AUTORIDAD NACIONAL DE LICENCIAS AMBIENTALES

RESOLUCIÓN N° 002092 (24 SEP. 2024)

“Por la cual se resuelven unos recursos de reposición interpuestos en contra de la Resolución 1351 del 5 de julio de 2024 y se toman otras determinaciones”

Por medio de la Resolución 1351 del 5 de julio de 2024, esta Autoridad Nacional autorizó la modificación de la Licencia Ambiental otorgada mediante Resolución 1326 del 05 de agosto de 2020 (modificación 1 de la Licencia Ambiental del proyecto UPME 01 de 2013 (Soacha – Tequendama).

Figura 30 Individuos autorizados aprovechamiento forestal torre 311

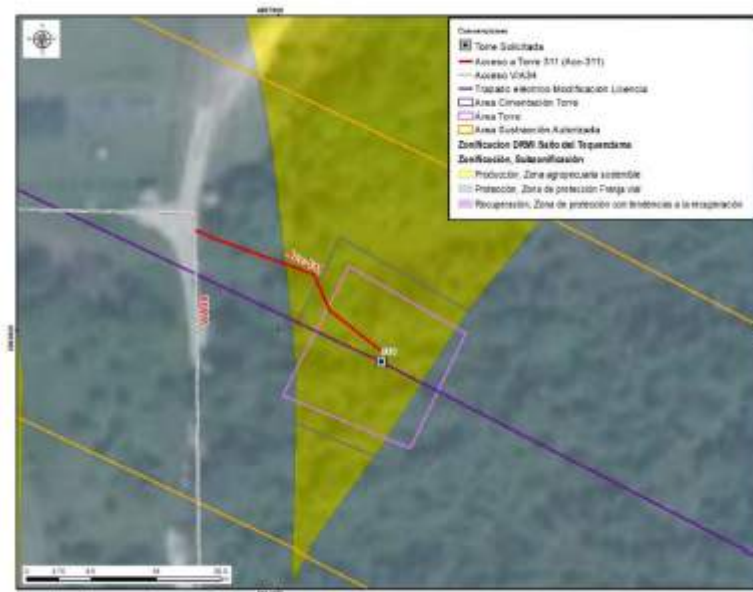
Respecto a lo mencionado por ANLA en sus argumentos en cuanto a la discrepancia entre lo evidenciado en la visita de evaluación y lo presentado en el MAG sobre la rocería planteada, se aclara que se realizarán actividades de mantenimiento tipo rocería, teniendo en cuenta las características mencionadas anteriormente y, por lo tanto, se considera que se presenta consistencia con lo reportado en el MAG. Al respecto, es pertinente aclarar que

Figura 33 Cobertura Acc-312

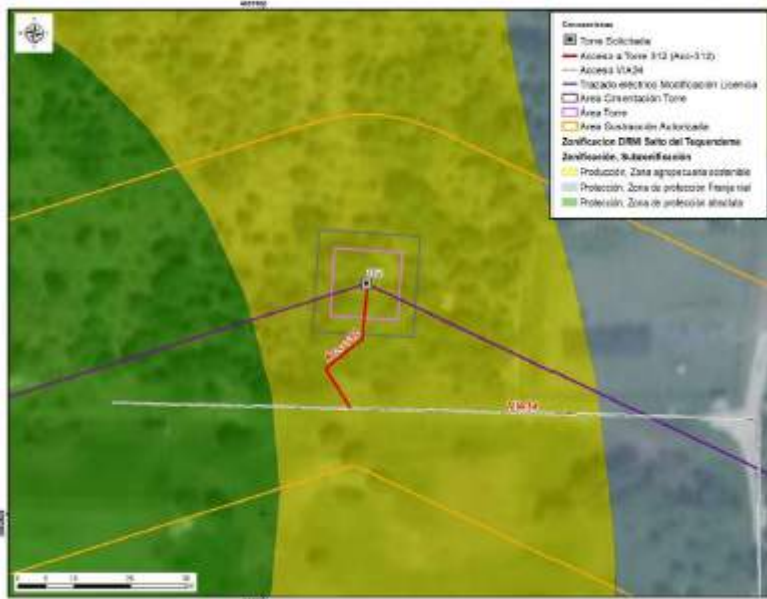
El camino/sendero ACC-312 se encuentra sobre cobertura de plantación mixta con espacios naturales, en el cual no es necesario tramitar el permiso de aprovechamiento forestal. Por el tipo de cobertura, tampoco se requieren actividades de mantenimiento tipo rocería, pues las características de la vegetación del acceso y el ingreso de los materiales y equipos para la construcción y montaje de la torre 312 se realizará de manera peatonal, como se menciona en la tabla 3-8 Descripción de accesos a sitios de torre del capítulo 3. Descripción del proyecto del complemento del EIA. Asimismo, la longitud es de aproximadamente 26.50m hasta el sitio de torre, razón por la cual, no se justifica un

Respecto a lo señalado por ANLA frente a la discrepancia entre lo mencionado en el capítulo 3 del complemento del EIA sobre la rocería planteada y lo presentado en el MAG, se aclara que por las características del terreno mencionadas anteriormente no se realizarán actividades de mantenimiento tipo rocería. Por lo tanto, la diferencia advertida por la autoridad obedece a un error involuntario consignado en el MAG.
